DZ.381.UE-4/19

Dotyczy: Przetargu nieograniczonego na dostawę pod nazwą: „**Zakup i dostawa autobusów elektrycznych wraz z infrastrukturą do ładowania wolnego na zajezdni oraz ładowania szybkiego na przystankach końcowych**”, Nr sprawy **DZ.381.UE-4/19** (Nr ogłoszenia o zamówieniu opublikowanego w Dz.U.U.E nr 2019/S 116-285575 z dnia 19.06.2019 r.)

Zamawiający, którym jest Zarząd Transportu Miejskiego w Lublinie, ul. Nałęczowska 14, 20-701 Lublin na podstawie art. 38 ust. 2 w zw. z art. 38 ust. 1 pkt. 1) ustawy z dnia 29 stycznia 2004 r. Prawo zamówień publicznych (t.j. Dz.U. z 2018 r. poz. 1986 ze zm.), zwaną dalej ustawą Pzp uprzejmie informuje, że w postępowaniu o udzielenie zamówienia publicznego, prowadzonego w trybie przetargu nieograniczonego na dostawę pn. „**Zakup i dostawa autobusów elektrycznych wraz z infrastrukturą do ładowania wolnego na zajezdni oraz ładowania szybkiego na przystankach końcowych**”, Nr sprawy **DZ.381.UE-4/19** do zamawiającego wpłynęły następujące zapytania dotyczące wyjaśnienia treści specyfikacji istotnych warunków zamówienia:

Zał. Nr 2 do SIWZ; pkt. 5.7

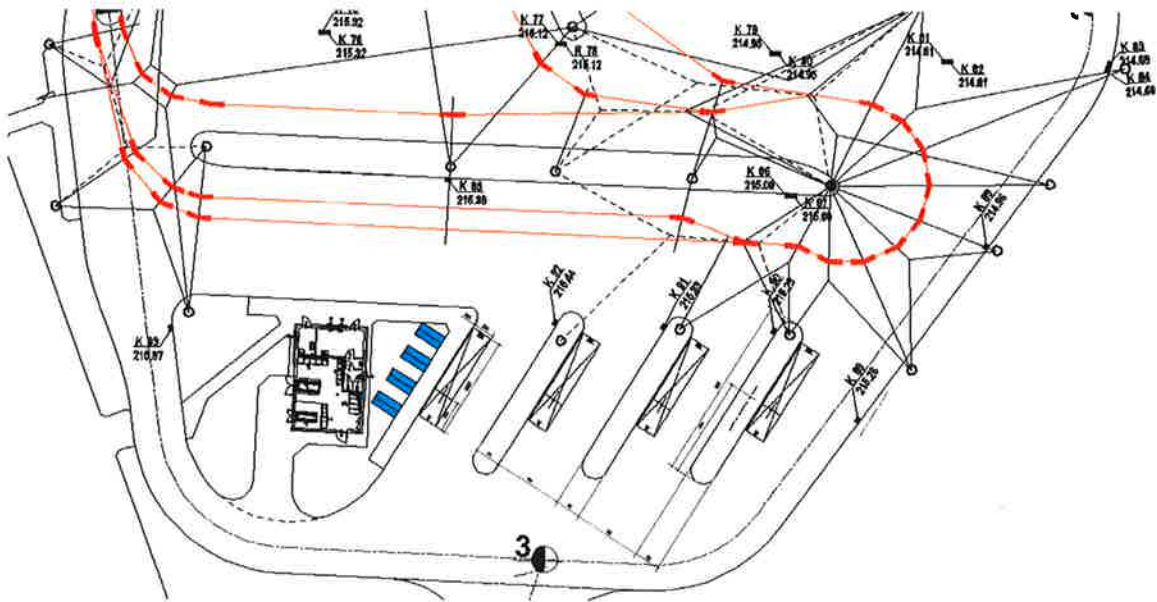
Czy zamawiający dopuszcza (również w odniesieniu do Zał. Nr 2 do SIWZ; pkt. 5.10) realizację wymagania „rozbudowy ładowarki do 600kW” poprzez dostawienie w przyszłości kolejnego zespołu ładującego zwiększającego sumaryczną moc do zespołu ładowarki?

Odpowiedź zamawiającego: Wyjaśniamy, że koncepcja przedstawiona przez wykonawcę poprzez dostawienie w przyszłości kolejnego zespołu ładującego zwiększającego sumaryczną moc nie wpisuje się w założenia Zamawiającego o modułowej budowie ładowarki, które są przedstawione w pkt 5.10.1. i 5.10.2. załącznika nr 2 do s.i.w.z. (specyfikacja techniczna punktu ładowania), a tym samym zamawiający nie dopuszcza takiego rozwiązania.

Zał. Nr 2 do SIWZ; pkt. 5.16

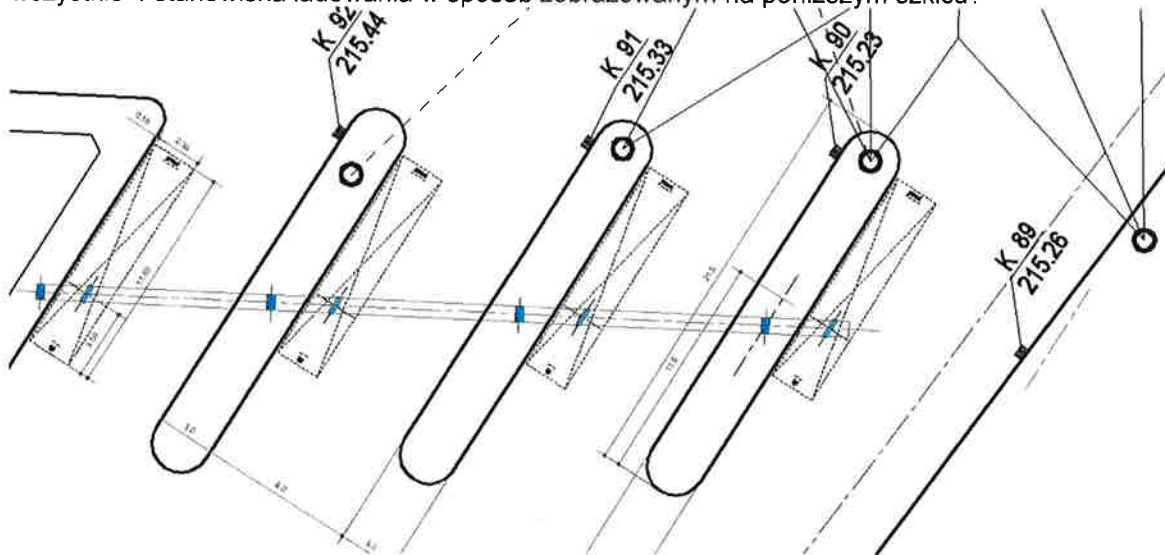
Czy Zamawiający dopuszcza realizację „konstrukcji wsporczej” w postaci bramownicy obejmującej wszystkie 4 stanowiska ładowania w sposób zobrazowany na poniższym szkicu?

Odpowiedź zamawiającego: Zamawiający wymaga zgodnie z s.i.w.z.

Zał. Nr 2 do SIWZ; pkt. 6.6

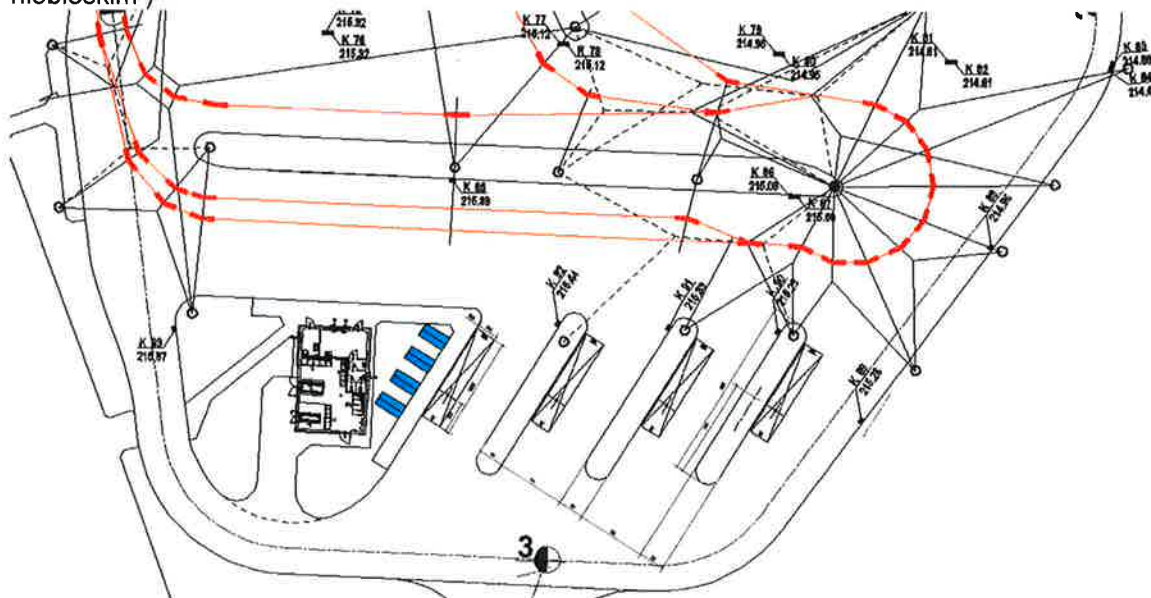
Czy mówiąc „Mapa poglądowa przedstawiająca rozmieszczenie elementów punktu ładowania oraz drogę dojazdową do stanowisk ładowania” Zamawiający dopuszcza dostarczenie wraz z ofertą tzw. Analizy przejezdności w ogólnie przyjętym programie komputerowym generującym tor jazdy oraz maksymalny obszar zajęty przez pojazd podczas ruchu?

Odpowiedź zamawiającego: Zamawiający dopuszcza dostarczenie dodatkowo wraz z ofertą tzw. Analizy przejezdności w ogólnie przyjętym programie komputerowym generującym tor jazdy oraz maksymalny obszar zajęty przez pojazd podczas ruchu, niemniej konieczne jest również dostarczenie

mapy, o której mowa w pkt 10.6.4. -Mapę stanowiącą Załącznik nr 5 do s.i.w.z.- Mapa pogładowa przedstawiająca rozmieszczenie elementów punktu ładowania oraz drogę dojazdową do stanowisk ładowania, z naniesionymi na niej zwymiarowanymi strefami ładowania dla każdego z stanowisk oraz torami dojazdowymi w skali umożliwiającej czytelne przedstawienie rozmieszczenia poszczególnych elementów punktu ładowania (nie mniejszej niż 1:250).

Zał. Nr 4 do SIWZ; pkt. 1.5.4.

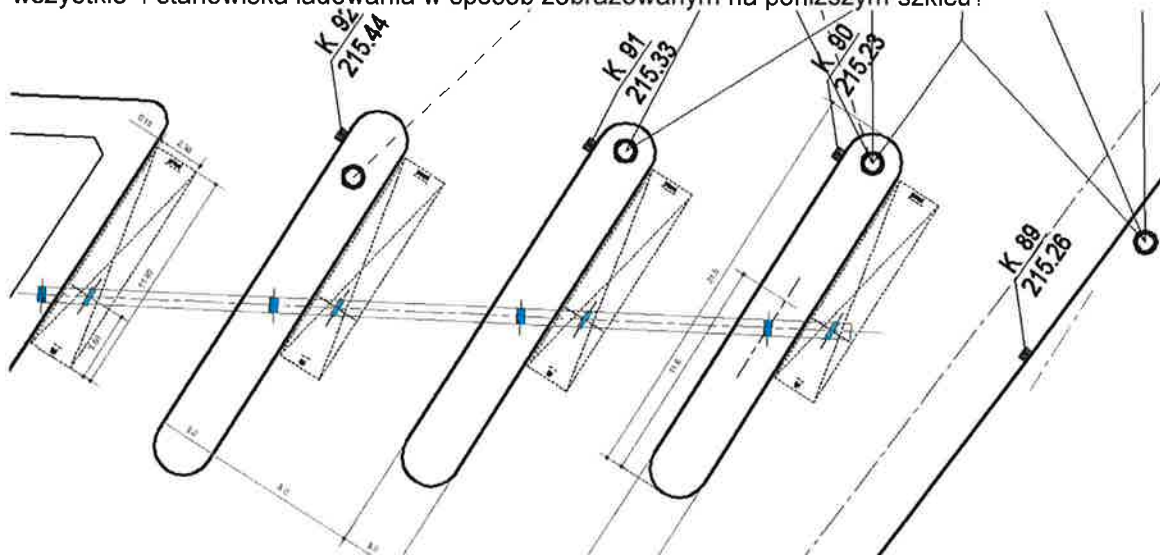
Czy Zamawiający dopuszcza realizację „konstrukcji wsporczej” w postaci bramownicy obejmującej wszystkie 4 stanowiska ładowania w sposób zobrazowanym na poniższym szkicu?

Odpowiedź zamawiającego: Zamawiający wymaga zgodnie z s.i.w.z.
